**Avis délibéré de la Mission Régionale d'Autorité
environnementale Pays de la Loire
sur la révision allégée du Plan Local d'Urbanisme
intercommunal (PLUi)
de la communauté de communes Sud Sarthe (72)**

n° : PDL-2020-4805

Figure 1: Extrait du règlement graphique modifié dans le cadre de la révision allégée – Document 3/3 « extrait du règlement graphique », page 2.

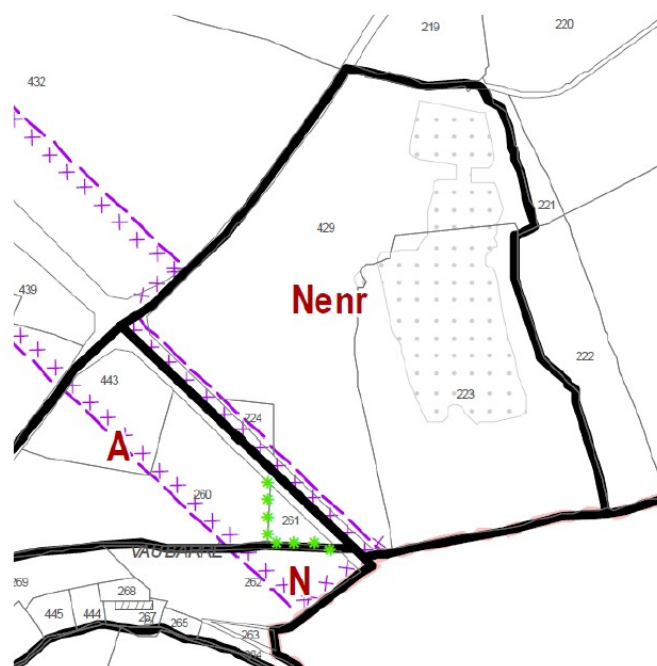
Par ailleurs, le maintien de la haie le long de la RD 306 s'avère utile à plusieurs titres (paysager, protection contre l'éblouissement), elle bénéficie d'une protection au sein du règlement écrit (article N6³). Toutefois, cette protection ne trouve pas traduction graphique.

Formellement, l'évaluation environnementale gagnerait à être centrée sur les évolutions du PLUi qui découleront de la révision allégée, le dossier témoignant d'une certaine confusion avec les effets du projet de parc photovoltaïque en tant que tel. Les règles utiles pour préserver la qualité paysagère de ce secteur – découlant logiquement de l'étude « loi Barnier » – apparaissent d'ores et déjà présentes dans le règlement écrit du PLUi en vigueur, ce qui interroge sur l'articulation des calendriers respectifs de l'élaboration du PLUi, de réalisation de l'étude d'impact du projet de parc et de l'étude « loi Barnier ». La présente révision allégée se limite dès lors à l'évolution du règlement graphique pour traduire la diminution de la bande de recul « Loi Barnier ».
